M 123/58
15.9.1958

M-määräys No. 123/58: Chipmunk'in polttoainehana.

Koskee: Kaikkia Suomessa rekisteröityjä DHC-1 Chipmunk Mk.10 lentokoneita.

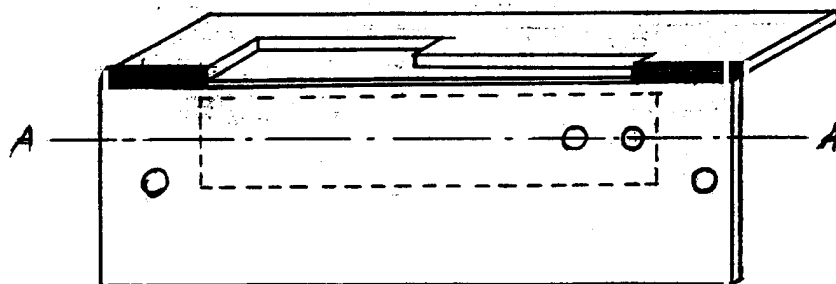
Toimenpide: Etuohjaamossa olevan polttoainehanan käyttövipu ja sen vasemmalla puolella oleva peitelevy on modifioitava oheisen periaatepiirroksen mukaisesti niin, että käyttövipu lukittuu auki-asentoon, kun hana avataan.

Uusi peitelevy tehdään 1.5 mm teräslevystä, jousi esim. 0.5 mm jousiteräksestä.

Muutoksen suoritustavasta on sovittava teknillisen ilmailutarkastajan kanssa.
